Vastaus Ruotsin meri- ja vesihallintoviraston lausuntoon

2025-05-19

Kommentit ja vastaukset

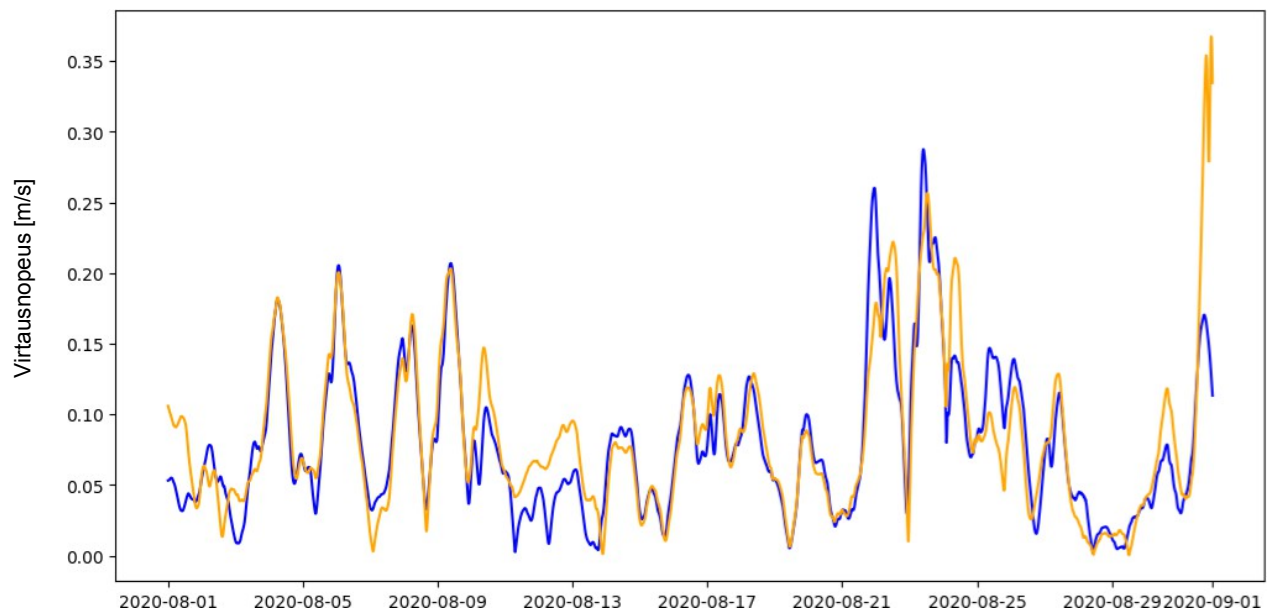
1. HaV: Aaltojen ja virtausten välistä vuorovaikutusta ei ole sisällytetty malliin, joten vaikutus voi olla suurempi tai pienempi.

DHI: Olemme lisänneet yhteisvaikutuksen ja analysoineet myös eron. Ero on pieni, mutta ei ole selvää, onko se suurempi vai pienempi, se riippuu tilaisuudesta. Alla olevassa kuvassa on esitetty kuvaaja virtausnopeudesta lähellä pintaa Finngrundetin keskellä sijaitsevassa pisteessä (sininen on ilman säteilyrasitusta ja keltainen sen kanssa) perusviivan osalta.
